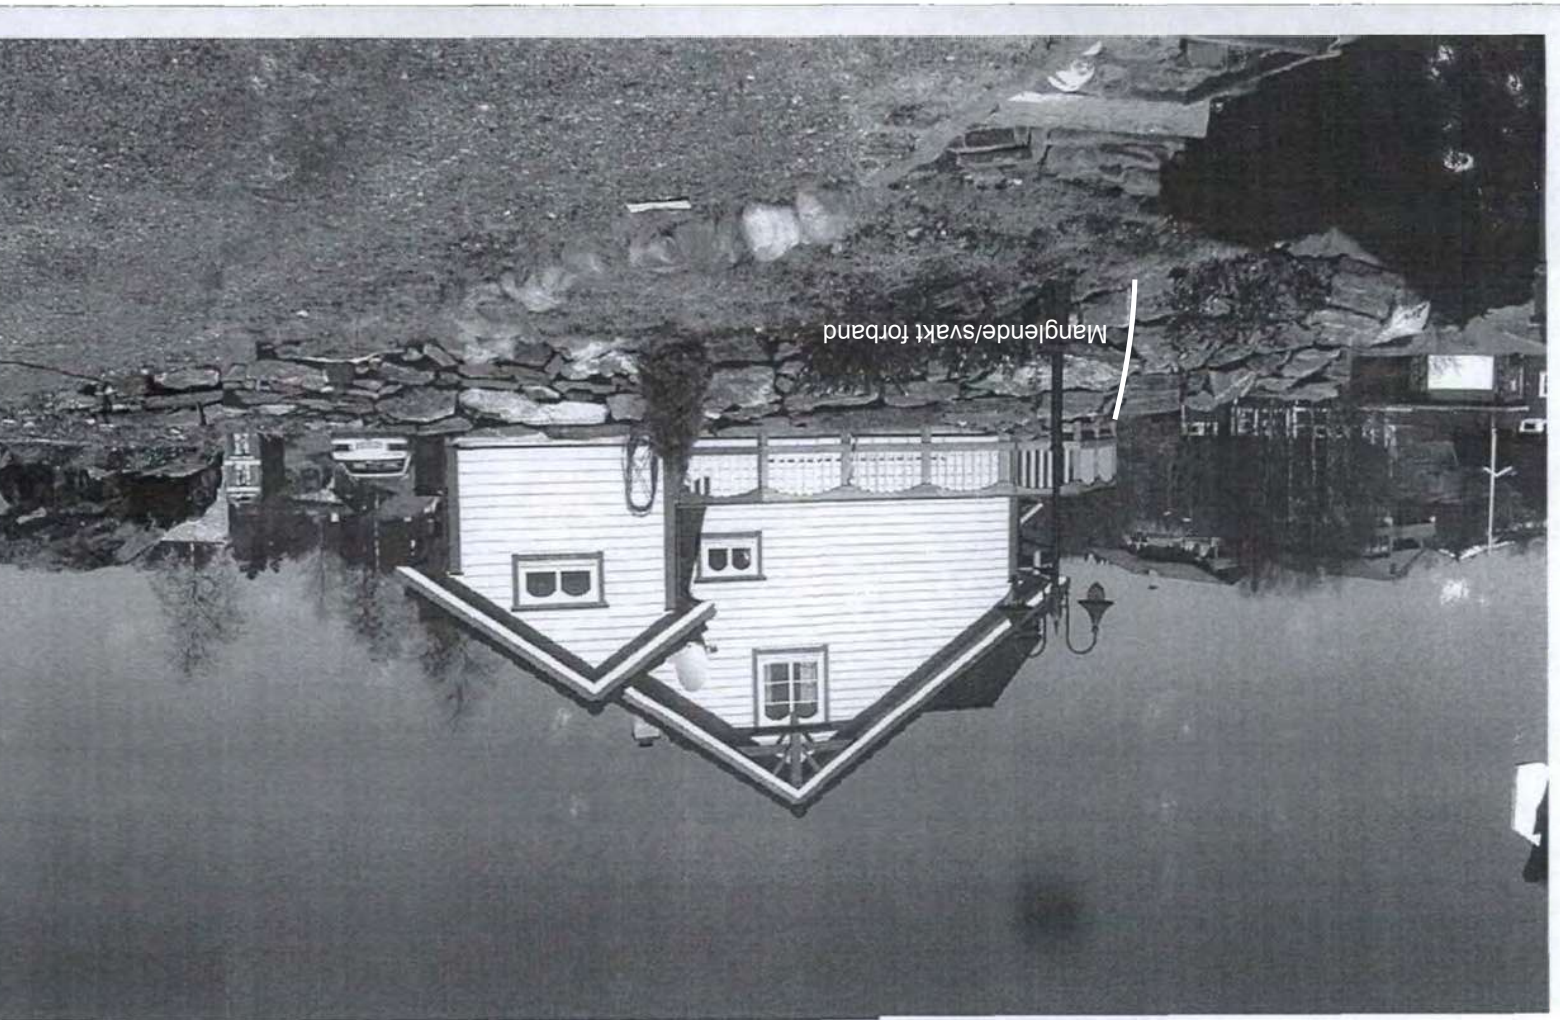
Tujahekk må må fjernes for videre arbeid

Kilestein er vekke

Manglende/svakt forband
